# 日本原燃株式会社再処理事業所 再処理事業、廃棄物管理事業及び加工事業 の変更許可申請に関する審査の概要

## 原子力規制庁

# 日本原燃再処理施設等の審査の経緯

## 図 基準地震動Ss-Aと標準応答スペクトルの比較

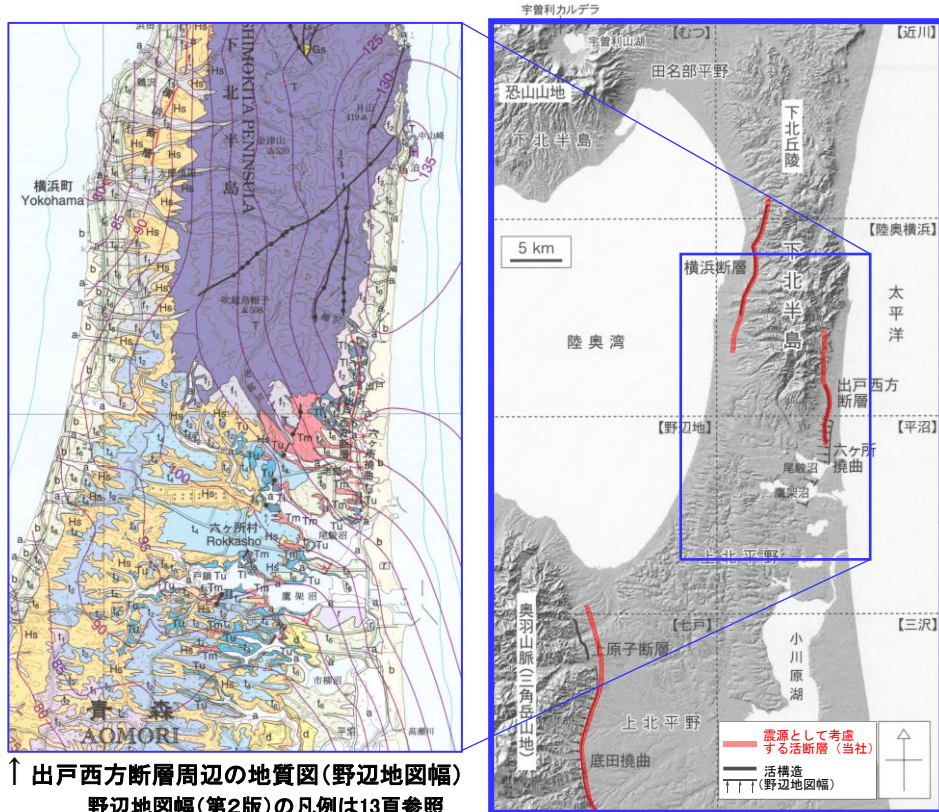
標準応答スペクトルに基づく地震動評価結果が一部周期帯でSs-Aを上回るため、基準地震動Ss-C5として策定していることを確認。

↑ 出戸西方断層周辺の地質図(野辺地図幅)  
野辺地図幅(第2版)の凡例は13頁参照

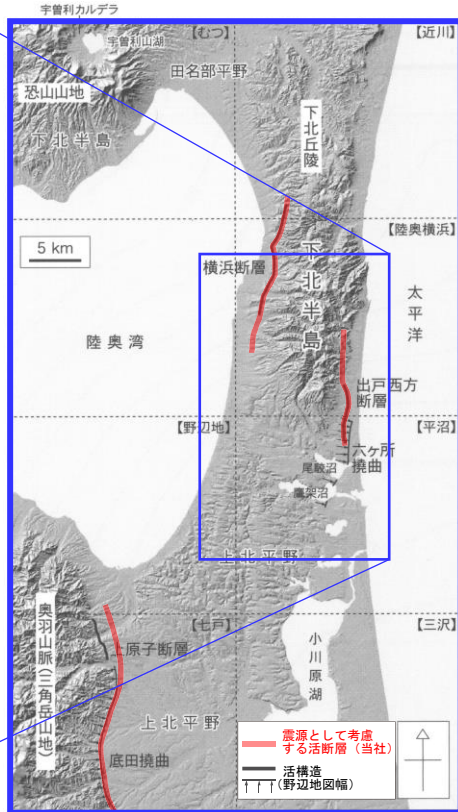
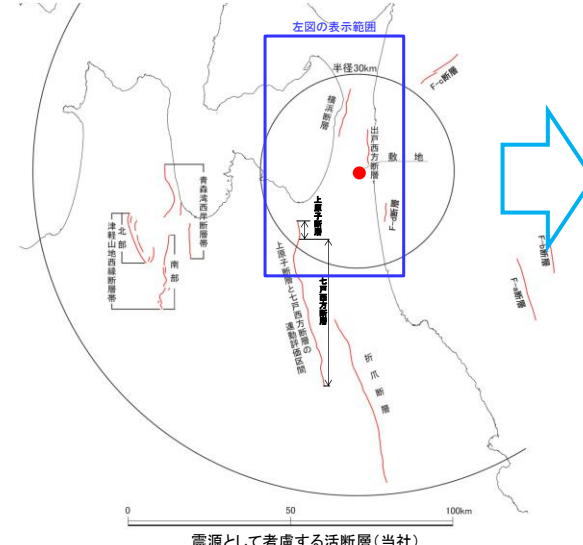
<新知見の概要>既許可申請書において「震源として考慮する活断層」の評価対象としている横浜断層、出戸西方断層、上原子断層及び七戸西方断層(野辺地図幅(第2版)では「底田撓曲」)並びに「震源として考慮する活断層」ではないと評価している六ヶ所撓曲の分布位置及び長さが示されている。

「震源として考慮する活断層」の評価対象としている各断層は、その分布位置及び長さは既許可申請書の評価に包含されている。

六ヶ所撓曲は、既許可申請書の評価において既に野辺地図幅(第2版)で引用している知見が既に公表されており、本知見に対して敷地周辺の申請者による調査に基づく評価を行った結果、該当する撓曲構造は認められないとしている。

<審査結果の概要>20万分の1地質図幅「野辺地」(第2版)の内容は、既許可申請書の審査において確認した「震源として考慮する活断層」の評価を変更する必要がないことを確認。

## 【日本海溝・千島海溝沿いの巨大地震の対策について※1】

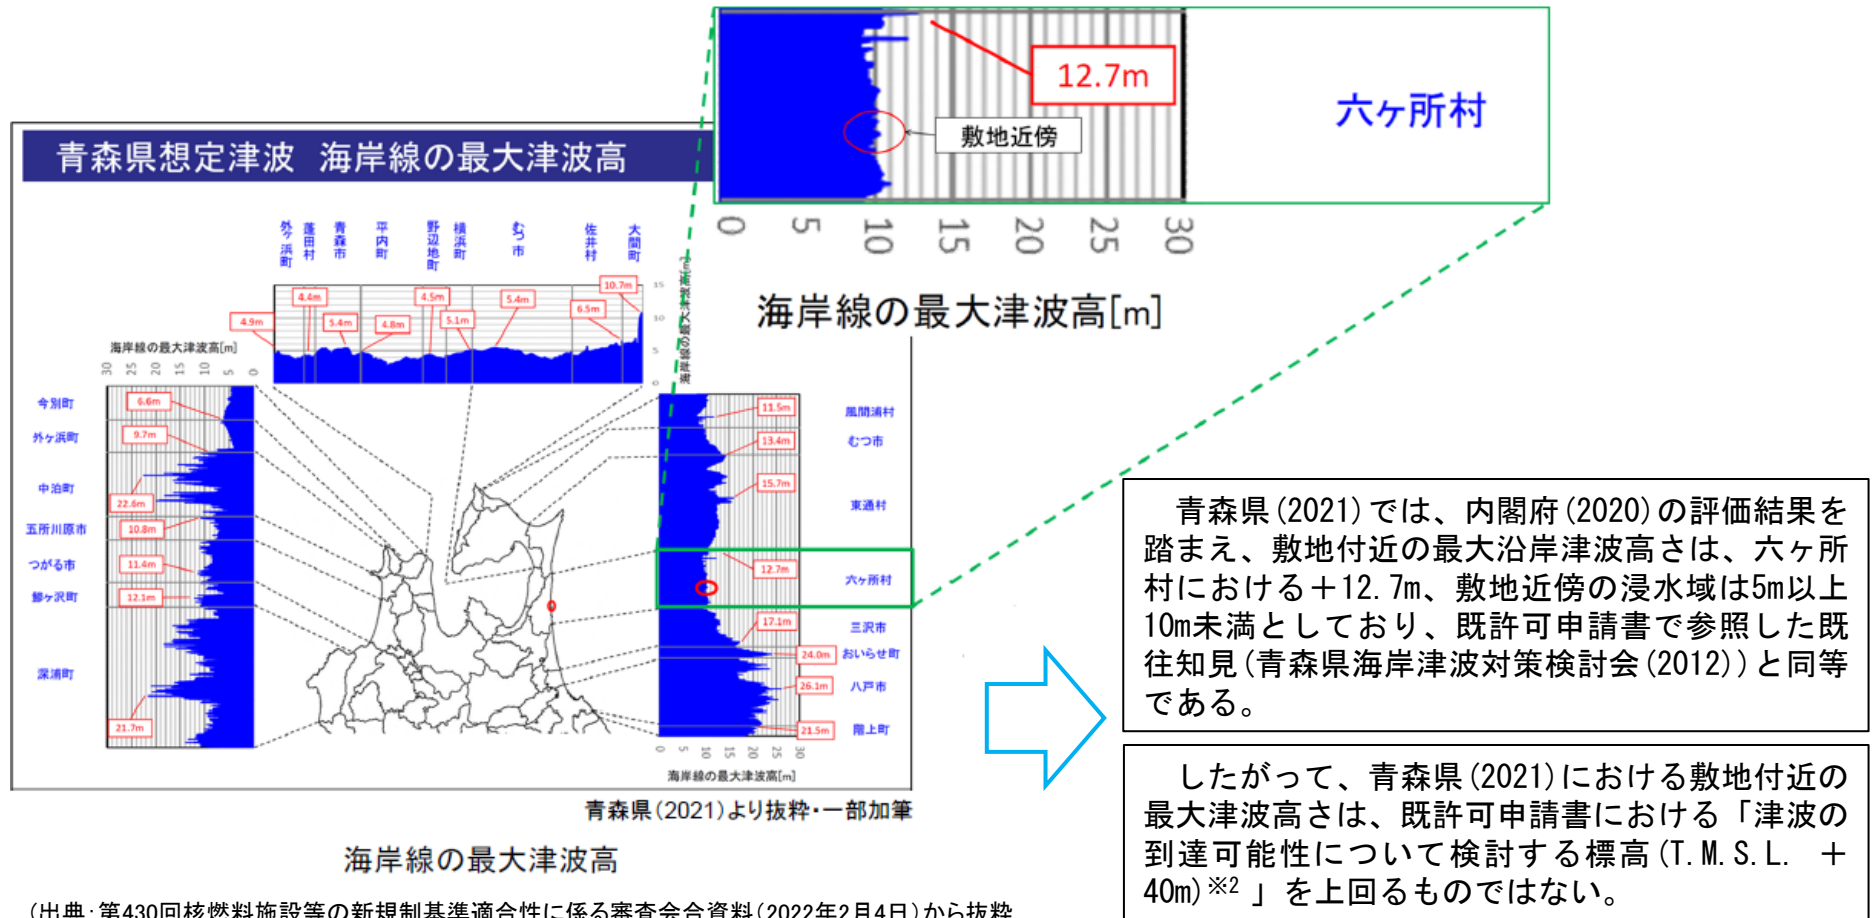
<新知見の概要>内閣府(2020)及び内閣府(2022)並びに青森県(2021)では、千島海溝から日本海溝の北部の領域において、過去6千年間の津波堆積物から想定されるMw9クラスの津波断層モデルを想定し、津波高さ、浸水地域の推計を行っている。

<審査結果の概要>内閣府(2020)及び内閣府(2022)並びに青森県(2021)による既許可申請書において設定したすべり量が既往知見を大きく上回る波源モデルによる津波評価への影響については、既許可申請書の審査において確認した評価結果に影響がないことを確認。

内閣府(2020)及び内閣府(2022)の日本海溝モデル(左)と  
検討用地震(プレート間地震)(右)の比較

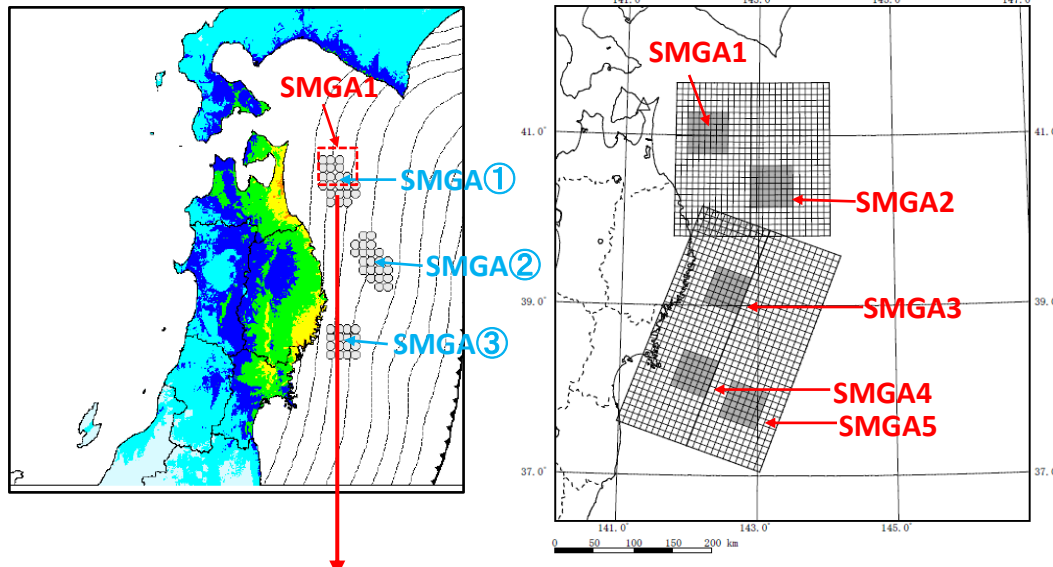
敷地に近く、影響が大きいと考えられるSMGA①とSMGA1を比較すると、概ね同じ位置に同程度の面積を想定している。

応力降下量については、SMGA①よりSMGA1の方が大きな値である。

強震断層モデルと震源モデルの強震動生成域の設定位置は同等であるが、震源パラメータのうち応力降下量については、強震断層モデルに対して震源モデルが上回っている。

<審査結果の概要>内閣府(2020)及び内閣府(2022)による既許可申請書において設定したすべり量が既往知見を大きく上回る波源モデルによる基準地震動への影響については、既許可申請書の審査において確認した評価結果に影響がないことを確認。

八幡岳火山群の噴出量一年代階段ダイアグラム

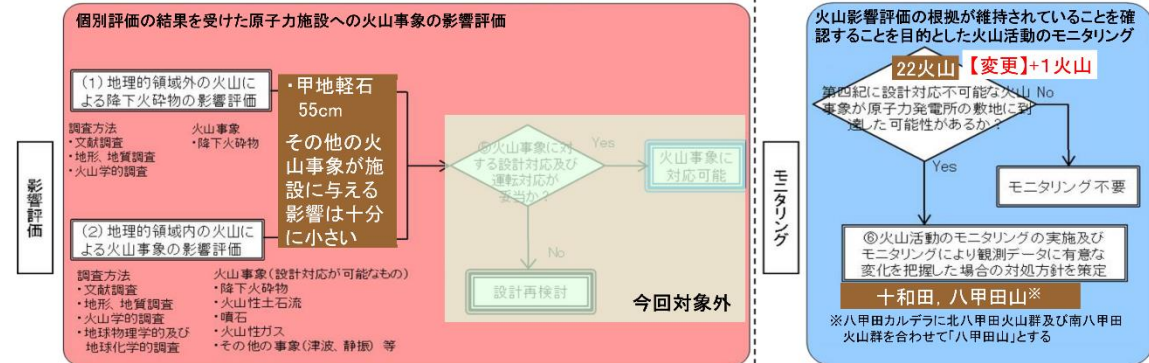
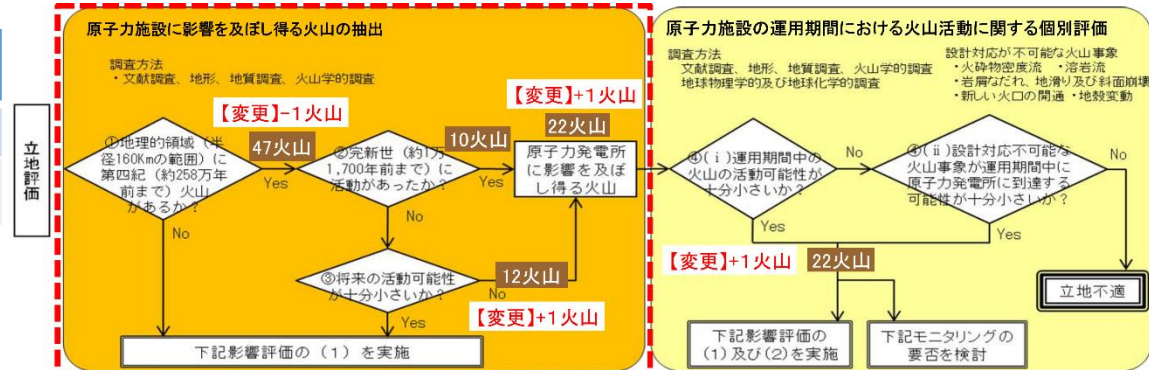
＜新知見の概要＞中野ほか(2013)による「日本の火山(第3版)」データベースが更新され、「八甲田黒森」と「八甲田八幡岳」が「八幡岳火山群」として統合されるとともに、活動年代の変更がなされた。

- 八甲田黒森と八甲田八幡岳を八幡岳火山群に統合
- 活動期間の変更

＜審査結果の概要＞「八幡岳火山群」は、施設に影響を及ぼし得る火山に追加されるものの、その噴出量、敷地との離隔距離及び地形条件を踏まえれば、施設に影響を及ぼす可能性は十分小さいことを確認。
